**Bauleitplanung der Gemeinde Fronhausen, Ortsteil Fronhausen
Bebauungsplan „Lange Gärten“ (1. Bauabschnitt)
sowie Änderung des Flächennutzungsplanes in diesem Bereich**

Beschlussempfehlungen

Anlage

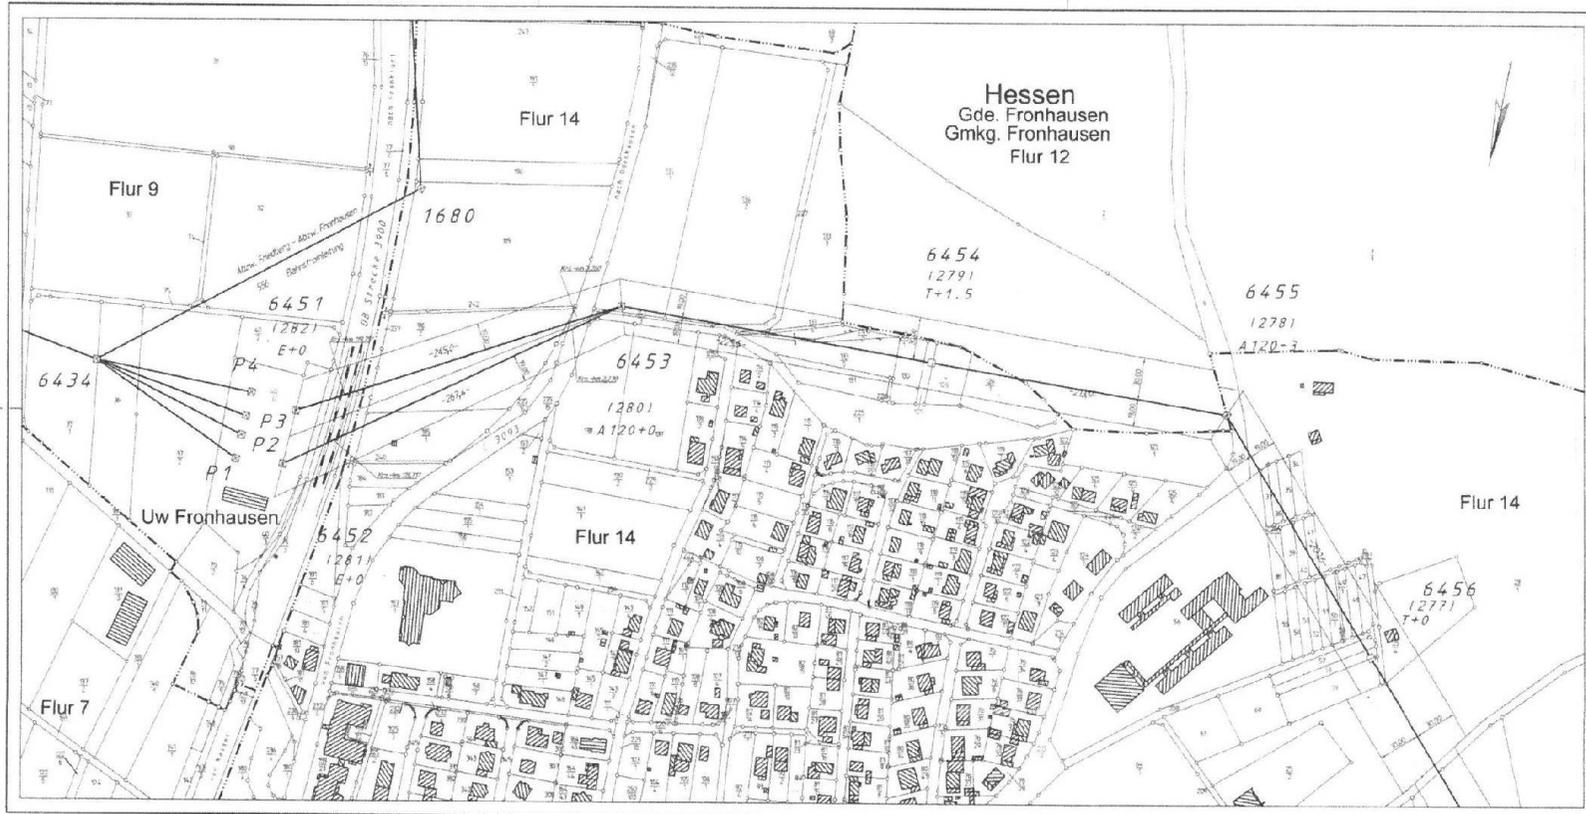
3 **Bahnstromleitung (BSL)**
Im Gebiet Ihrer Anfrage befindet sich unsere 110kV Bahnstromleitung Fronhausen-Rudersdorf.
Konkret sind wir in diesem Bereich mit dem Mastfeld 6453-6454 betroffen.
Unsere 110KV-Bahnstromleitung tangiert den im Süden das Plangebiet. Der Schutzstreifen beträgt in diesem Feld rechts und links der Leitungsachse, das ist die gedachte Verbindungslinie der beiden Mastmitten, je siehe Lageplan.
4 Für Unterbauungen bzw. Anpflanzungen sind hier Höhen und Seitenbeschränkungen gem. EN 50341 zu beachten.

zu 3. und 4.: Die Hinweise werden zur Kenntnis genommen und auf der Plankarte gemäß § 5 Abs.4 BauGB nachrichtlich übernommen und textliche aufgeführt. Die weiteren Hinweise werden in der Begründung aufgeführt.

Die entsprechenden Schutzzonen zu 110 kV Bahnstromleitung und die dort zu beachtenden Restriktionen (Unterbauung oder Anpflanzung) werden in der Begründung zum Bebauungsplan/FNP-Änderung aufgeführt und sind im Zuge des nachfolgenden Bauantragsverfahrens und in der Bauausführung zu beachten.

zu 6.: Der Hinweis wird zur Kenntnis genommen. Die Plankarte des Bebauungsplanes wird bezüglich des Schutzstreifens der 110kV-Leitung angepasst und ein Hinweis auf das Freialten des Schutzstreifens von Bebauung und Anpflanzung in die Begründung übernommen. Für die bisher vorgesehene südliche Eingrünung wird nur eine Hecke festgesetzt.

Anlage

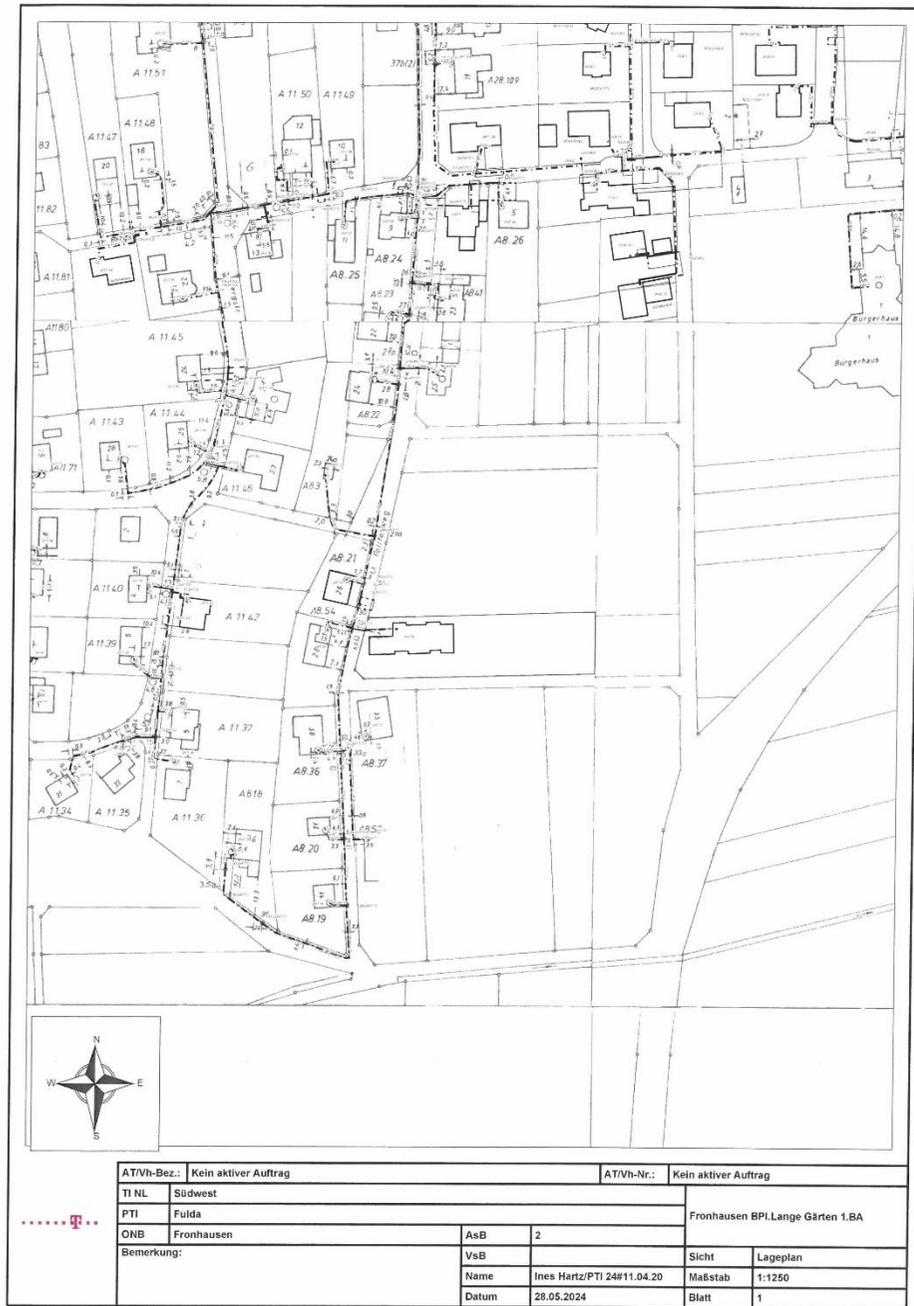
- 2 Im westlichen Plangebiet befinden sich Telekommunikationslinien der Telekom.
Auf dem Flur 14 Flurstück 139/3 befindet sich eine Telekommunikationslinie, sowie auf dem Flst 137 die zur Versorgung des darauf befindenden Gebäudes dient.

zu 2.: Die Hinweise werden zur Kenntnis genommen und gemäß § 5 Abs.4 BauGB auf der Plankarte nachrichtlich übernommen und entsprechende Hinweise in der Begründung aufgeführt.

**Bestandsdokumentation der
Trinkwasserversorgung**

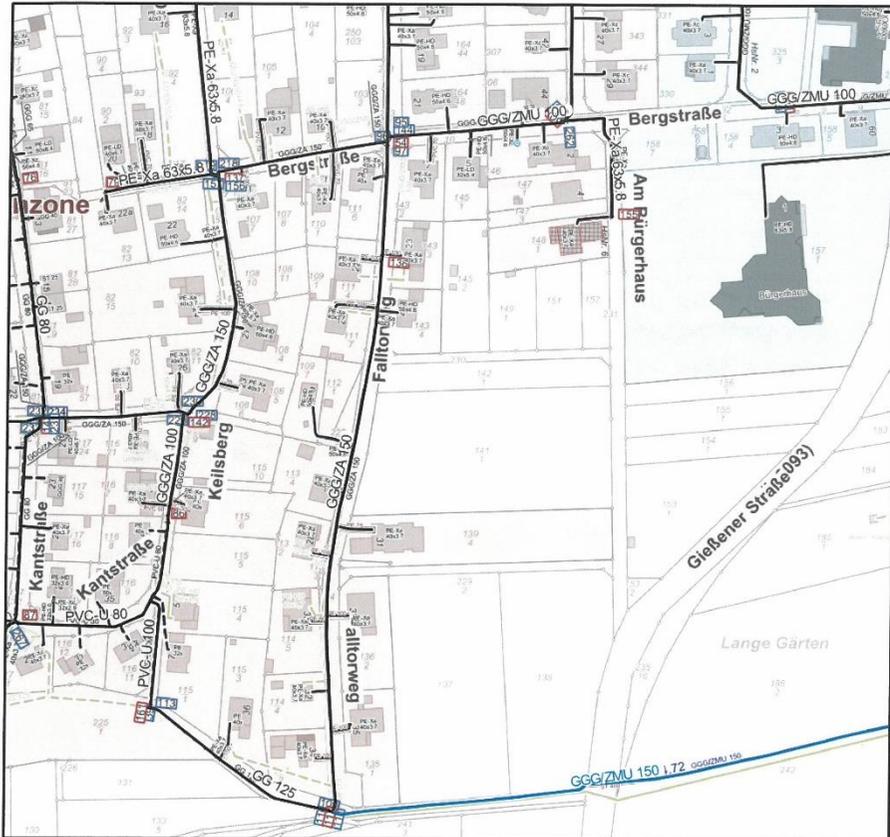
2. Im räumlichen Geltungsbereich des o. g. Bebauungsplans befindet sich eine Wasseranschlussleitung in der Straße „Am Bürgerhaus“.
3. Die Bereitstellung von Löschwasser ist keine satzungsgemäße Aufgabe des ZMW. Gemäß Hessisches Gesetz über den Brandschutz, die Allgemeine Hilfe und den Katastrophenschutz (HBKG) ist die Organisation des Brandschutzes eine Obliegenheit der Gemeinden, sofern es sich um den Bereich der angemessenen Löschwasserversorgung (Grundschutz) handelt. Für eine besondere Löschwasserversorgung (Objektschutz) ist der Eigentümer des Objekts zuständig. Der ZMW ist im Zuge der Nothilfe gerne bereit, im Brandfall Löschwasser zur Verfügung zu stellen, soweit die technischen Bedingungen und Möglichkeiten dies zulassen.
Am Geltungsbereich des Bebauungsplans ist aus der öffentlichen Trinkwasserversorgungsanlage die Entnahme eines Volumenstromes von bis zu 800 l/min = 13,33 l/s möglich. Diese Aussage hat Gültigkeit, solange die Wasserversorgungsanlagen in der derzeitigen Ausbauform betrieben werden können.

zu 2: Der Hinweis auf die Wasseranschlussleitung im Bereich der Straße am Bürgerhaus wird gemäß § 5 Abs. 4 BauGB nachrichtlich übernommen und in der Plankarte aufgeführt bzw. textlich beschrieben. Zusätzlich werden entsprechende Hinweise in der Begründung aufgeführt, die dann im Rahmen der nachfolgenden Erschließungsplanung zu berücksichtigen sind. Da im Zuge der weiteren Planung der Anschluss der Straße am Bürgerhaus zur Anbindung Bergstraße ausgebaut werden soll, ist die Aufführung der Hinweise in der Begründung und in der Plankarte zwingend von Bedeutung.
